SOLICITATION AMENDMENT MODIFICATION DE L'INVITATION

Title - Sujet Furn CAT 1-6 ZIBI Ottawa	
Solicitation No. - N° de l'invitation EP916-211811/A	Amendment No. - N° modif. 001
Client Reference No. - N° de référence du client 20211811	Date 2021-01-11
GETS Reference No. - N° de référence de SEAG PW-\$\$\$PQ-998-79536	
File No. - N° de dossier pq998.EP916-211811	CCC No./N° CCC - FMS No./N° VME
Solicitation Closes - L'invitation prend fin at - à 02:00 PM Eastern Standard Time EST on - le 2021-01-26 Heure Normale du l'Est HNE	
F.O.B. - F.A.B. Plant-Usine: <input type="checkbox"/> Destination: <input checked="" type="checkbox"/> Other-Autre: <input type="checkbox"/>	
Address Enquiries to: - Adresser toutes questions à: Bouvier, Patrick	Buyer Id - Id de l'acheteur pq998
Telephone No. - N° de téléphone (819) 360-2596 ()	FAX No. - N° de FAX () -
Destination - of Goods, Services, and Construction: Destination - des biens, services et construction:

L'amendement 001 vise à publier des questions et réponses :

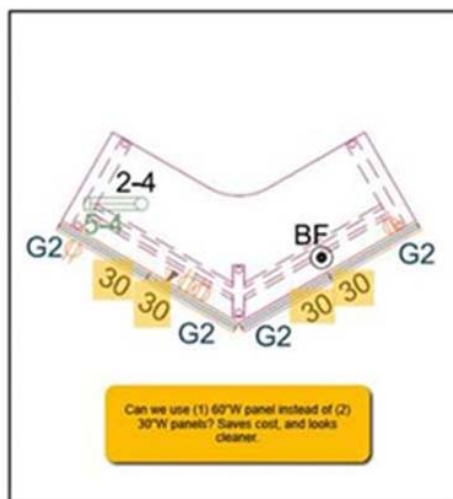
Q6.

Pouvez-vous confirmer si une gestion supplémentaire des câbles est nécessaire sous le banc ou si l'auge ci-dessous est suffisante?

R6. Vous devez fournir les gestions des Alimentation électrique basé sur : L'Annexe A 1.1 - SPÉCIFICATIONS RELATIVES AUX POSTES DE TRAVAIL, Partie 3.2 CATÉGORIE 1B : Systèmes autostables, article .2 Surfaces de travail modulaires de type comptoir, sous article 4 Alimentation électrique et transmission des données, sous article .1 Chemins de câbles, .1 Une arête ou une tranchée centrale partagée doit être prévue pour les chemins de câbles d'alimentation et de transmission des données et de la voix.

. 3 Les couvercles de chemins de câbles doivent s'ouvrir sans l'aide d'outils spéciaux et se refermer solidement. Les câbles doivent pouvoir se prolonger dans la tranchée sans avoir à garder le couvercle ouvert.

.5 Le système vertical d'acheminement des câbles doit permettre de camoufler les câbles entre le chemin de câbles de la cloison et le point d'entrée dans le plancher, le mur ou le plafond.

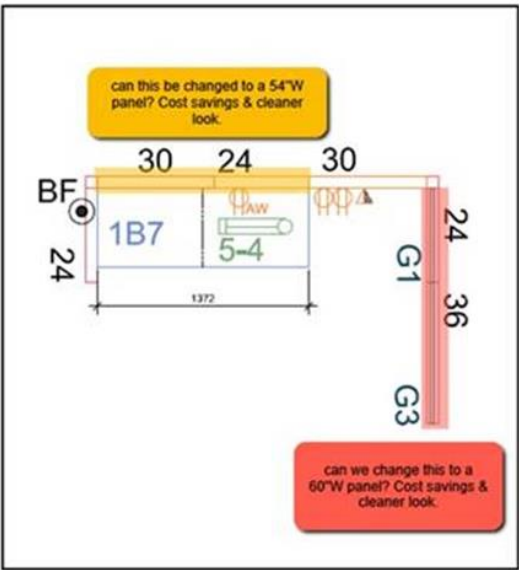
Q7. Le client accepterait-il le dessin annoté ci-dessous? (1) panneau de 60 "de large vs (2) de 30" de large (surligné en jaune).

A7. Non, soumissionné selon la sollicitation.
